**Wyjaśnienia nr 1 treści SWZ, Zmiana nr 2  
SWZ, zmiana nr 2 Ogłoszenia o zamówieniu**

Dotyczy: postępowania o udzielenie zamówienia publicznego prowadzonego w trybie podstawowym bez negocjacji pn. „Przebudowa fragmentu drogi gminnej w m. Olszewki dz. nr 312/5 i 304” – ETAP I

**Pytanie 16:**

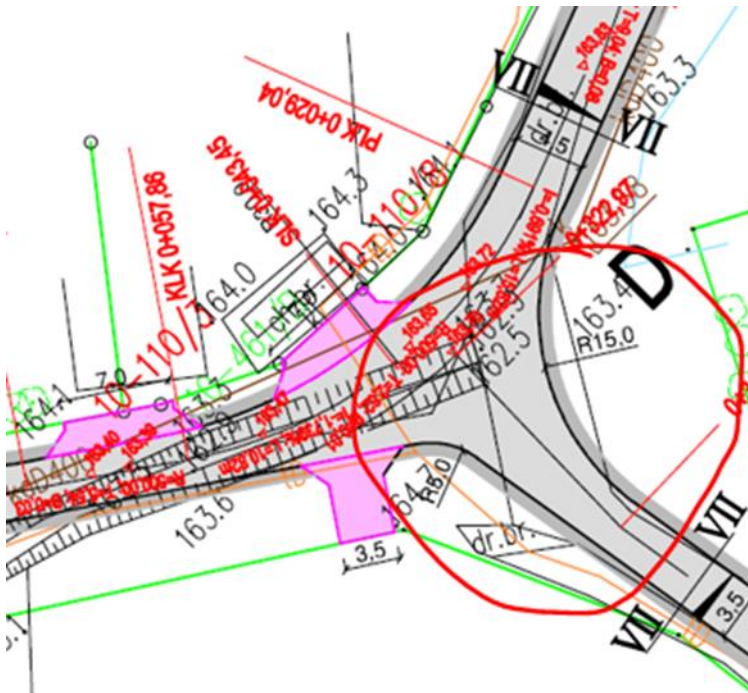
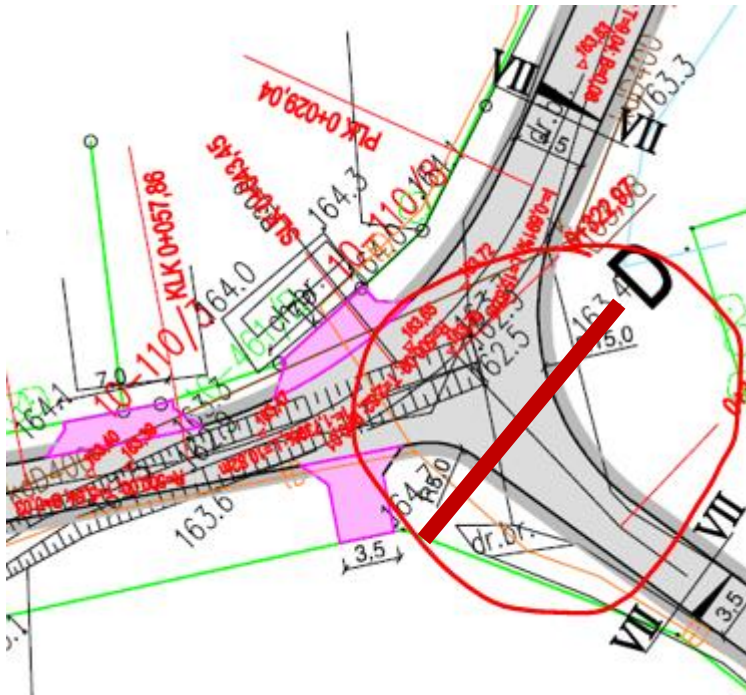
Proszę o zaznaczenie linią dokąd należy wykonać nawierzchnię z mieszanek mineralno-bitumicznych przy zjeździe D. Czy konstrukcja na zajeździe ma mieć konstrukcję jezdni czy zjazdów publicznych?

Zamawiający informuje, że w punkcie D zjazd należy wykonać o konstrukcji jak jezdnia główna.

**Pytanie 17:**

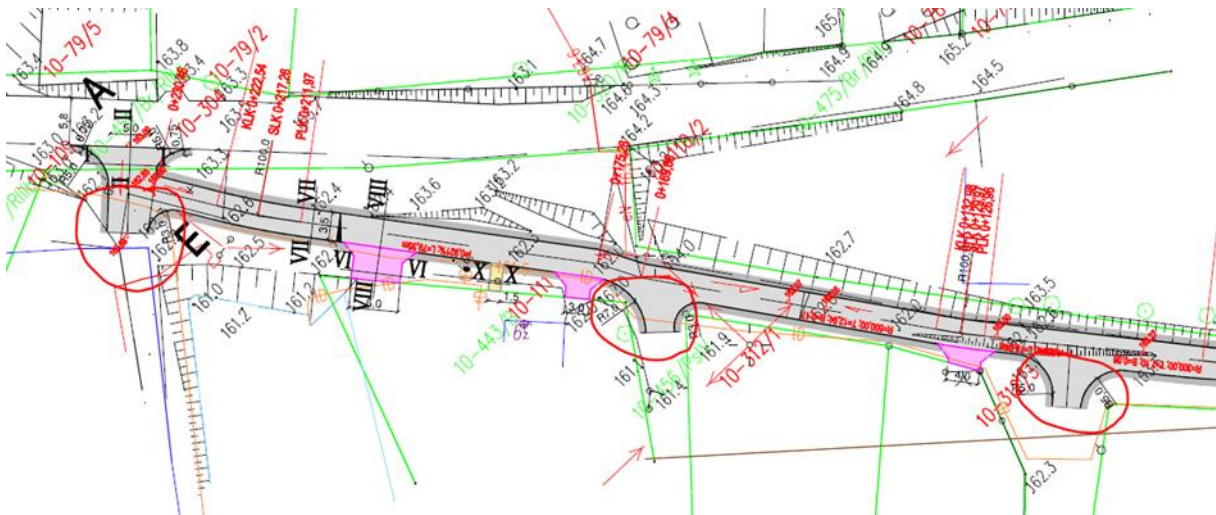
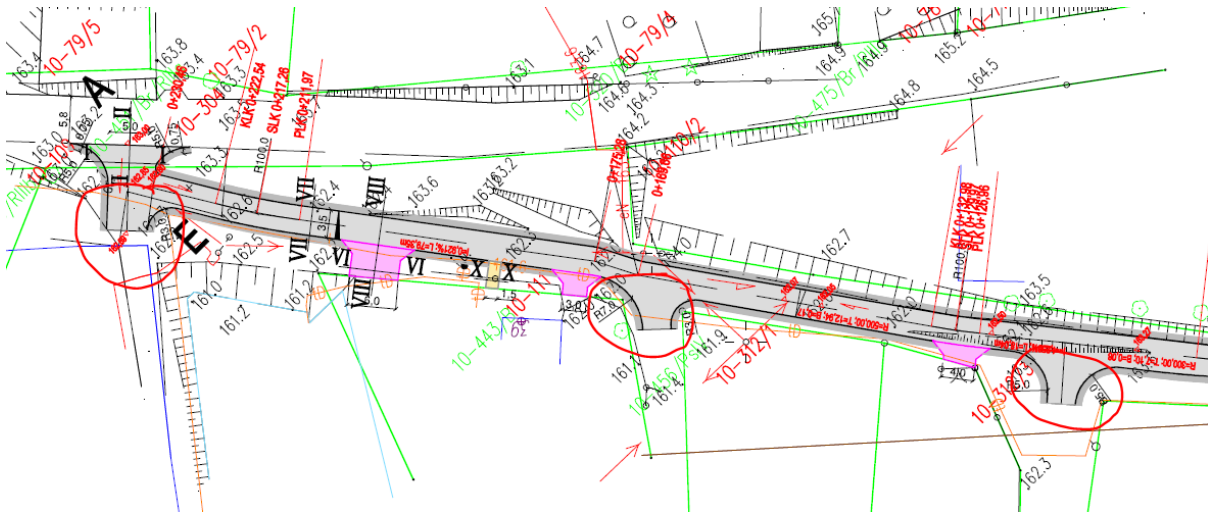
Czy konstrukcja na zaznaczonych zjazdach ma mieć konstrukcję jezdni czy zjazdów publicznych?

Zamawiający informuje, że konstrukcja na zaznaczonych zjazdach ma mieć konstrukcję jezdni.
